SWAG 40 93 3044

odgovara za:
Opel 2.0 Turbo i 2.2 l benzinske motore

Španer lanca

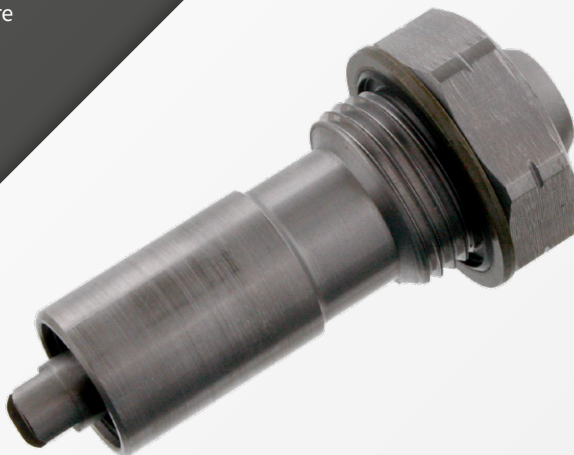
Blokiran španer lanca. Originalna verzija španera (uporedni br. 0636 549) je imala zeleni okrugli zaptivni prsten i gumiranu podlošku (pogledajte sliku 1). Proizvođači vozila su je ugrađivali u pomenute tipove motora, a od 2009 godine proizvodi se nova izmenjena verzija španera.

SWAG preporučuje korišćenje isključivo novog španera lanca SWAG 40 93 3044 (uporedni br. 4807 839). Kod njega se ispod glave nalazi gumirana metalna podloška (pogledajte sliku 2), čime se obezbeđuje pravilno okretanje lanca.

Prilikom zamene španera preporučujemo uvek i ugradnju novog lanca (SWAG 40 93 3043, uporedni br. 5636 396). Oba dela su sadržana u setovima lanaca SWAG 99 13 3042 (za Z22YH) i SWAG 99 13 3045 (za Z22SE).

Kako bi se sprečilo preskakanje lanca prilikom rada motora, španer treba postaviti tek nakon što je lanac montiran. Dodatne informacije možete pronaći na priloženom Info.
